①緩衝装置（ショックアブソーバ）、②制動装置（ブレーキチャンバ）
③かじ取り装置（タイロッドエンド）のリコールについて

（届出日：令和3年3月31日 開始日：令和3年4月1日）

リコール番号4924

改善箇所説明図①

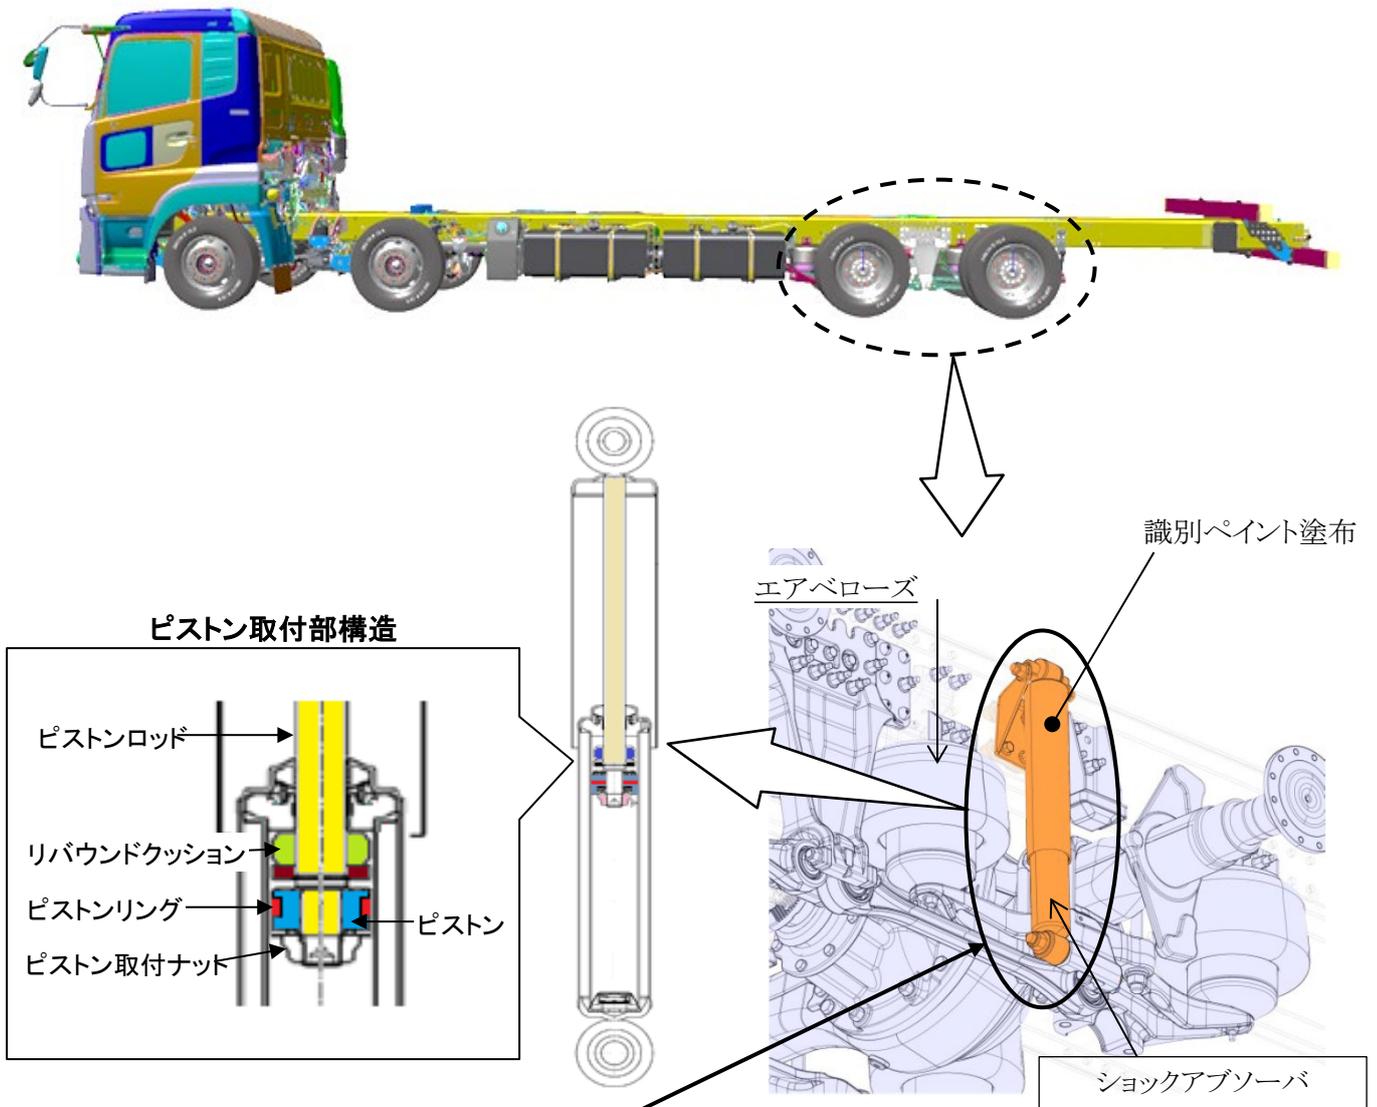
エアサスペンション仕様の車高調整装置装備車におけるショックアブソーバのピストン構造が不適切なため、横力によってピストンとシリンダの接触面圧が過大となり、荷役作業時等で最大車高まで上昇させ下降する動作を繰り返すと、ピストンリング溝部で内壁を傷つけることがある。そのため、そのままの状態で使用を続けると、当該ショックアブソーバのピストンリング部に金属片が溜まり固着して、曲りや折損が発生し、最悪の場合、タイヤと干渉してバーストまたは発熱により発火するおそれがある。

全車両、ショックアブソーバを対策品と交換する。また、取扱説明書に車高調整装置の特性に関する記述の追補版を配布する。

識別： ショックアブソーバ上部外筒の表面に青色のペイントを塗布する。

改善箇所説明図②

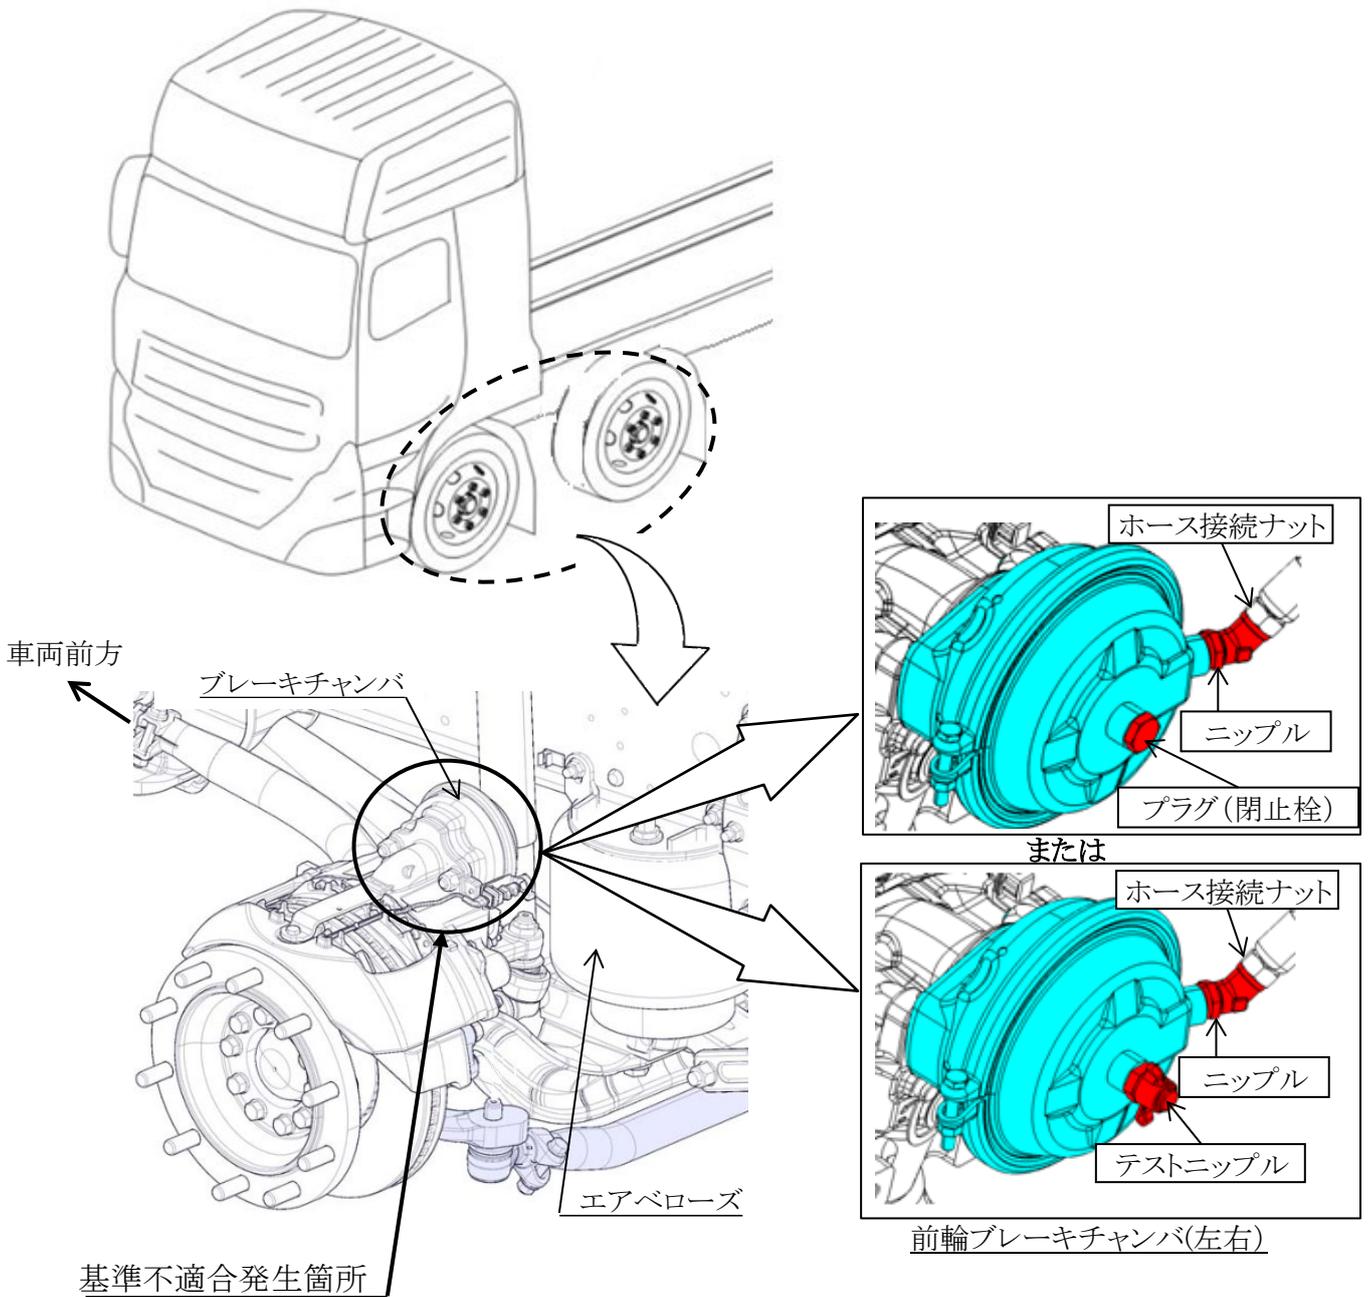
制動装置における前輪ブレーキチャンバの組付作業が不適切なため、プラグ(閉止栓)またはテストニップルおよびブレーキホース接続部(ニップルおよびホース接続ナット)の締付トルクが不足しているものがある。そのため、そのままの状態で使用を続けると、当該プラグ等が緩みエア漏れが生じ、最悪の場合、脱落してエアが供給されず制動力が低下するおそれがある。

全車両、プラグまたはテストニップルおよびブレーキホース接続部(ニップルおよびホース接続ナット)を点検し、規定トルクで締付ける。

識別:ブレーキチャンバのプラグ(またはテストニップル)およびブレーキホース接続部に青色のペイントを塗布する。

改善箇所説明図③

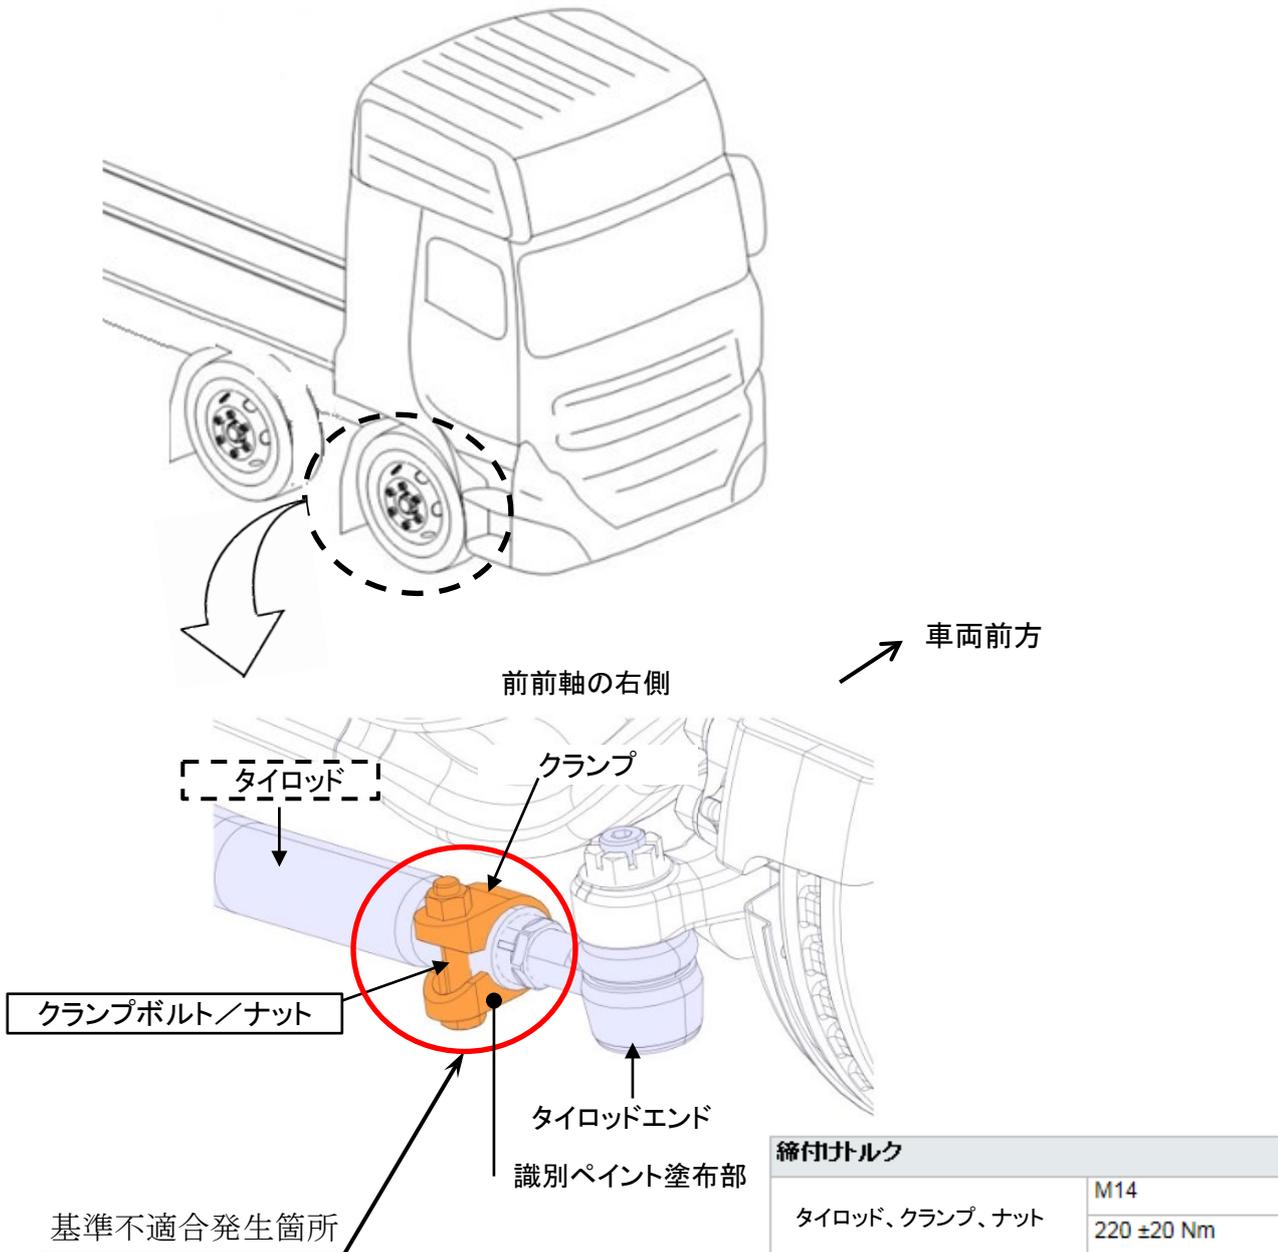
前前軸右側タイロッドエンドの固定クランプ締付けボルトのメッキ前処理(酸洗い)工程が不適切なため、水素脆化によりボルトの強度が低下しているものがある。そのため、そのままの状態で使用を続けると、ボルトが破断してタイロッドエンド部にガタが生じ、最悪の場合、タイロッドチューブが破損して、操舵不能になるおそれがある。

全車両、前前軸右側タイロッドエンドの固定クランプボルト/ナットを対策品と交換する。
なお、ボルト/ナットが損傷または脱落している場合には、タイロッドをアセンブリで交換する。

注： は、交換する部品を示す。 は、必要に応じてアセンブリで交換する部品を示す。
識別: 作業完了車には、右タイロッドエンドのクランプ部に青色ペイントを塗布する。
